ПАСПОРТ ДОСТУПНОСТИ № 2

Государственного учреждения культуры Тульской области «Объединение
центров развития культуры» ГУК ТО «ОЦРК».

300028, Тульская область, г. Тула, ул. 9 Мая, д. 1а.
(фактический адрес объекта)

АКТ ОБСЛЕДОВАНИЯ
объекта социальной инфраструктуры
К ПАСПОРТУ ДОСТУПНОСТИ ОСИ № 2

№ 18

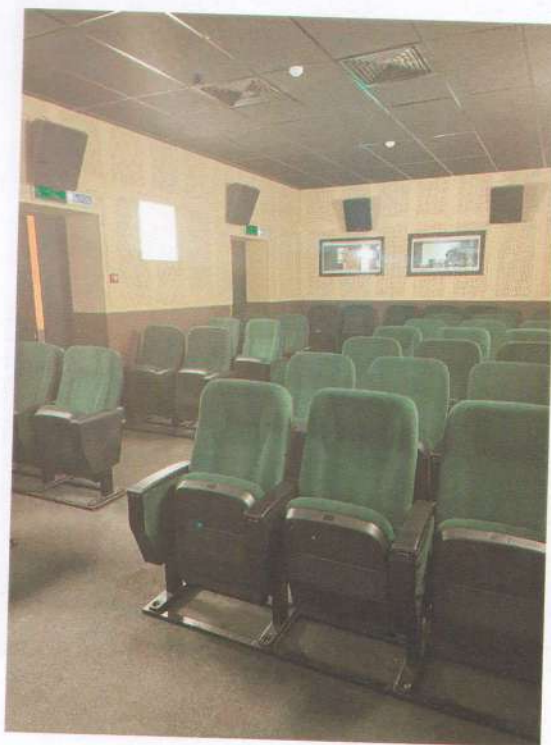
3.6	Пути эвакуации (в т.ч зоны безопасности)	есть		14-18	Отсутствуют на планах эвакуации пути эвакуации для людей с инвалидностью.	К,О,У,С	Разработать и отразить на планах эвакуации пути эвакуации для людей с инвалидностью. При оформлении плана эвакуации учитывать, в том числе, особенности	Организационные мероприятия

людей с дальтонизмом. Планы эвакуации с обозначенными путями эвакуации людей с инвалидностью расположить на высоте, доступной для визуального восприятия с кресла-коляски (низ на отметке не более 0,85м-1.3м от уровня пола.	
			14-18	На путях эвакуации отсутствуют звуковые оповещатели, указывающие направление движения	Г,У	Предусмотреть на путях эвакуации установку звуковых оповещателей, указывающих направление движения в случае экстремальных ситуаций.	Текущий ремонт
			12	Не предусмотрен эвакуационный выход со второго и последующих этажей для инвалидов.	К,О,С,У,Г	Рекомендуется предусмотреть доступный инвалиду на кресле коляски эвакуационный выход со второго и последующих этажей либо оборудовать пожаробезопасные зоны. Если с каждого из этажей здания невозможно обеспечить своевременную эвакуацию всех инвалидов за необходимое время, то следует	Инд реш с ТСП
